Европейская экономическая комиссия**Комитет по внутреннему транспорту****Всемирный форум для согласования правил
в области транспортных средств****Рабочая группа по общим предписаниям,
касающимся безопасности****Сто двадцать пятая сессия**

Пункт 10 а) предварительной повестки дня

Регистратор данных о событиях:**Руководящие указания в отношении эксплуатационных
характеристик регистраторов данных о событиях,
которые могут быть приняты в рамках резолюций
и правил, касающихся соглашений 1958 и 1998 годов****Предложение по поправкам к Руководящим указаниям
в отношении эксплуатационных характеристик
регистраторов данных о событиях****Представлено экспертом неофициальной рабочей группы
по регистратору данных о событиях/системам хранения данных
для автоматизированного вождения***

Полоса, соответствующая ± 10 % от полного диапазона акселерометра

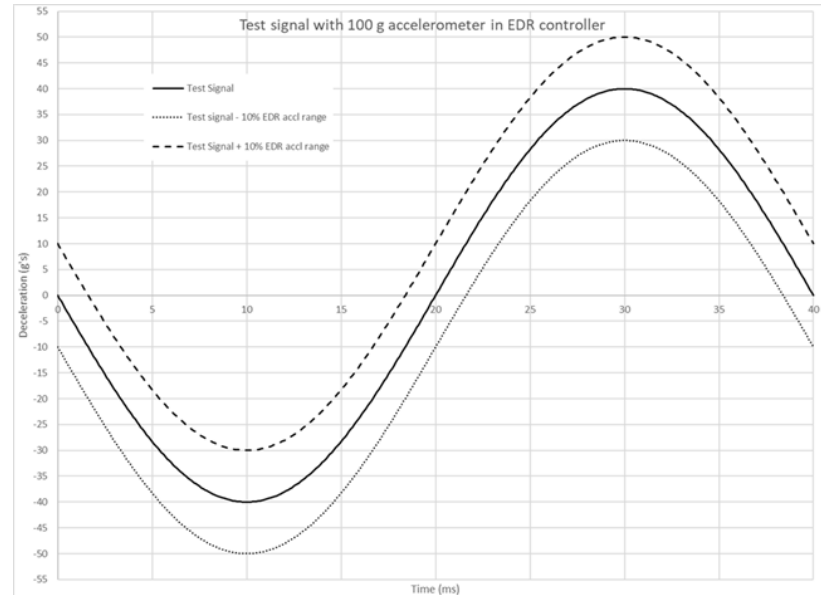
- 4.1.5 Записанные в РДС значения кривой ускорения должны полностью укладываться в полосу, составляющую $\pm 10 \%$ от полного диапазона акселерометра, используемого в устройстве управления, оснащенном РДС, который применяется в отношении отфильтрованной кривой ускорения установки для испытания устройства. Кривые датчиков ускорения сравниваются только по той оси, по которой проводилось испытание устройства.

Например, если в устройстве управления, оснащенном функцией РДС, имеется акселерометр с диапазоном $\pm 100 \text{ g}$, то в отношении отфильтрованной кривой ускорения установки для испытания

устройства будет применяться полоса ± 10 g. Кривая ускорения, записанная в РДС, должна полностью укладываться в эту полосу (см. рис.).
